福島第1原子力発電所を対象とした 地下水流動解析

平成25年12月10日

日本原子力研究開発機構

- **汚染水処理対策委員会のサブグループ①「地下水・雨水等の挙動等の把握・可視化」が実施している地下水流動解析モデルの妥当性を確認すること
(汚染水処理対策委員会事務局からの依頼事項)**

対策工実施前の解析結果の比較(地下水位分布)

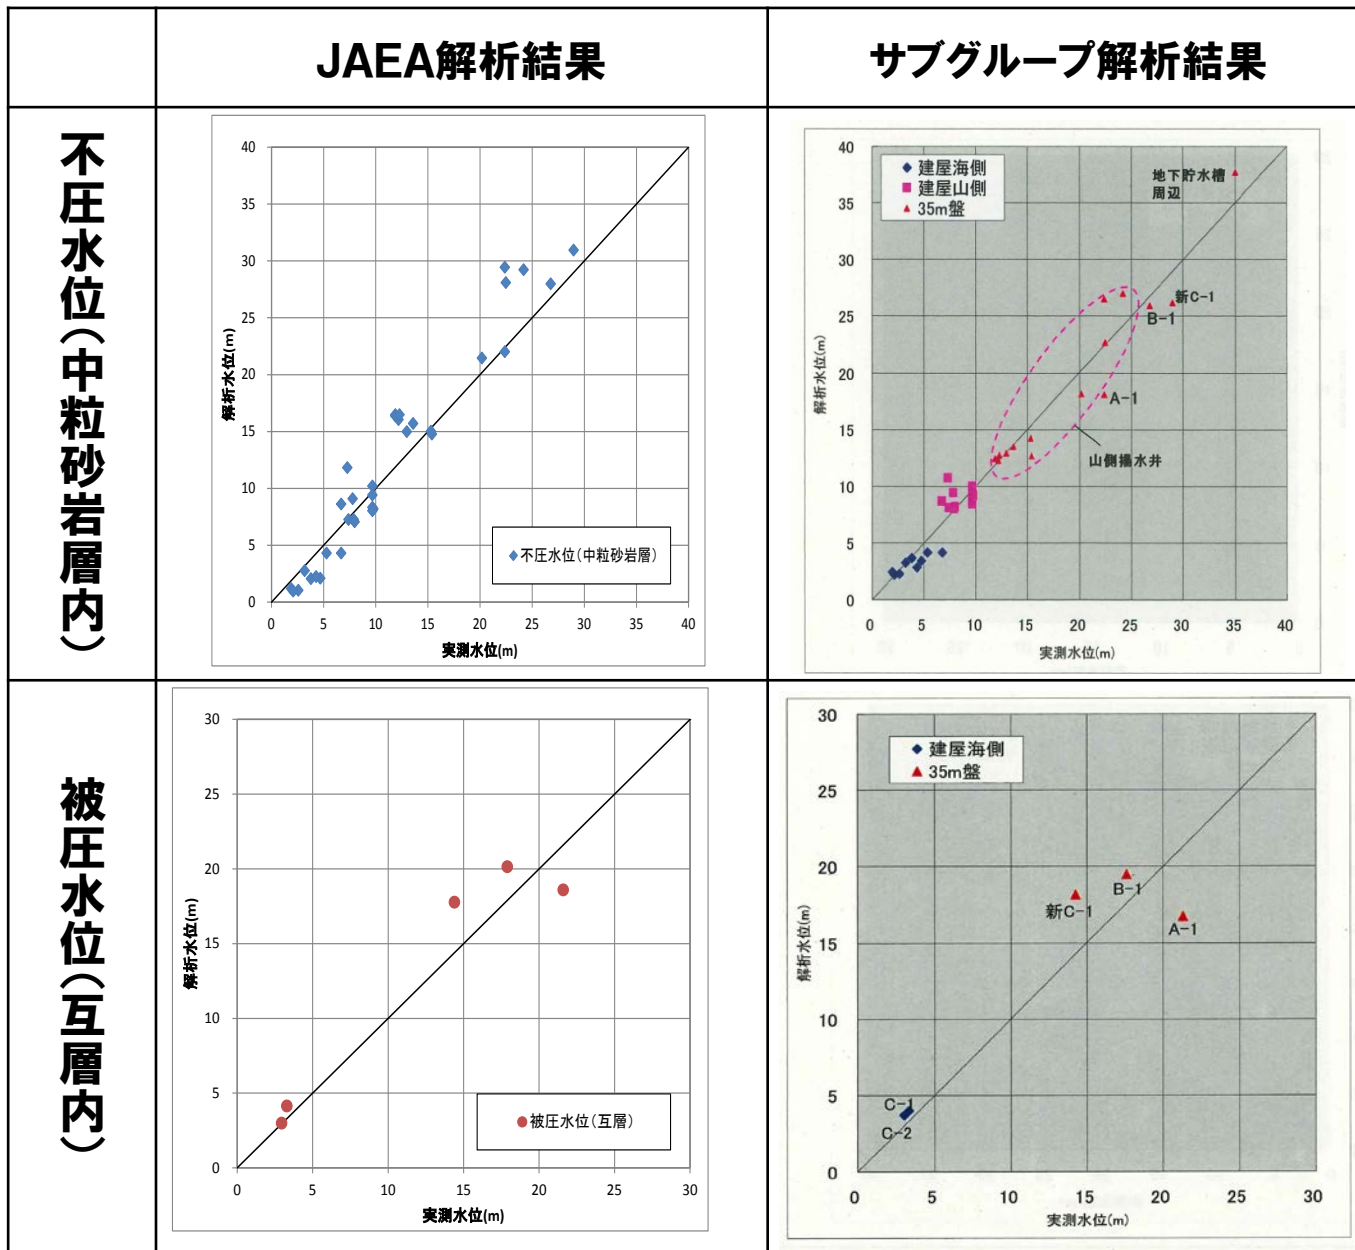
JAEAとサブグループの対策工実施前の解析結果はほぼ同様

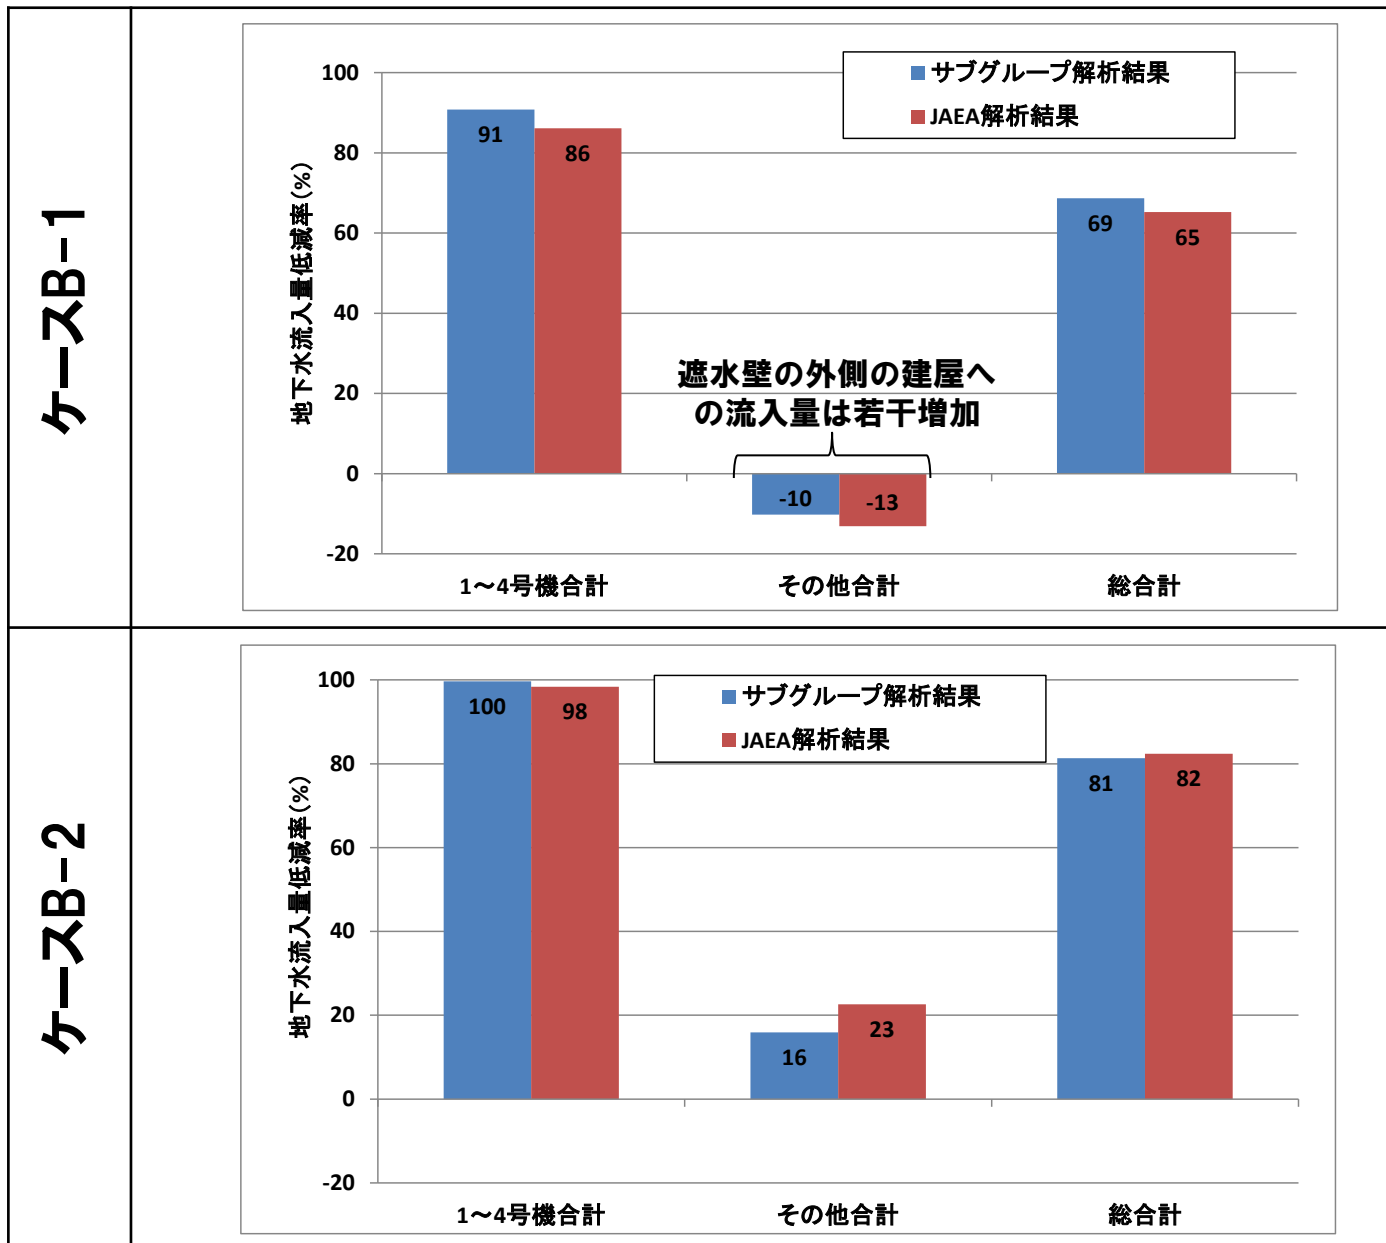
- **解析領域や境界条件，建屋のモデル化方法に違いがあるにも係らず，JAEA解析値とサブグループ解析値を比較した結果，以下の点において整合的であることが確認できた。**
 - **対策工実施前の解析結果：地下水位分布**
 - **対策工を考慮した解析結果：建屋への地下水流入量の低減率**
